Lietuvos dviratininkų bendrijos (LDB) Klaipėdos miesto dviračių takų apžiūros ataskaita (2010.04.23 d.)

### 1.9. Dviračių takas Taikos pr. nuo Debreceno g. iki Baltijos pr.

### 1.11. Dviračių takas Taikos pr. nuo Dubysos g. iki Kauno g.

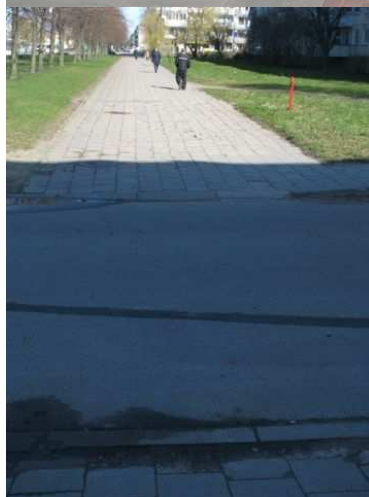
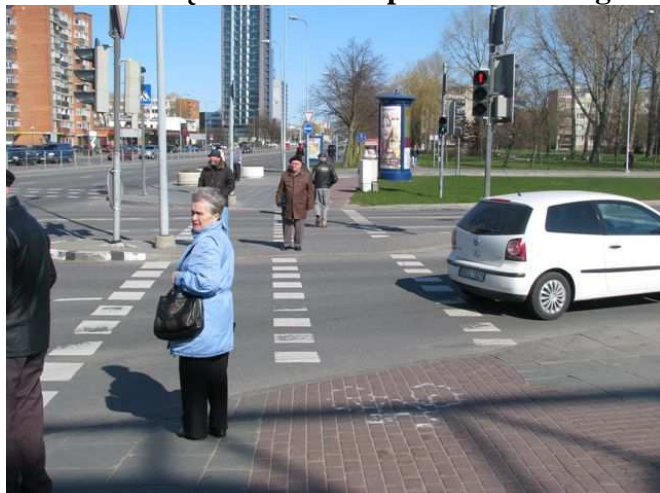
1. Šviesoforų signalai sankryžose su Dubysos g. ir Kaunos g. neatitinka dviračių pervažų ženklinimo, t.y. jie nepritaikyti dviratininkams, todėl būtina papildomai įrengti dviračių eismą reguliuojančius signalus (pagal KET nr.78.5 ir 78.13) arba dabar esantys tik pėsčiųjų eismą reguliuojantys signalai pakeisti į 78.1 ir 78.11.

2. Šviesoforų signalai tu būti sureguliuoti taip, kad dviratininkai galėtų kirsti Dubysos g. ir Kaunos g. sankryžas be sustojimo saugumo salelėse, kurios yra per siauros, todėl pavojingos sustoti dviratininkams;

3. Trūksta horizontalaus dviračių tako ženklinimo dviratuko simboliu “” (pagal KET nr.1.23), kur yra konfliktinės pėsčiųjų ir dviratininkų vietos, ypač ties autobusų stotele;

4. Kelio ženklas „Duoti keli“ (pagal KET nr. 203) Dubysos g. ir Kaunos g. sankryžose, ties išvažiavimu iš PC „Akropolis“ stovėjimo aikštelės turi būti perkeltas toliau nuo Taikos pr. prieš susikirtimą su dviračių taku;

5. Trūksta vertikalio pėsčiųjų-dviračių tako ženklų (pagal KET nr.413), o esami ženklai nurodo bendrą pėsčiųjų-dviračių taką ir neatitinka realios situacijos, t.y. prieštarauja horizontaliam pėsčiųjų ir dviračių tako su atskiromis eismo juostomis ženklinimui.
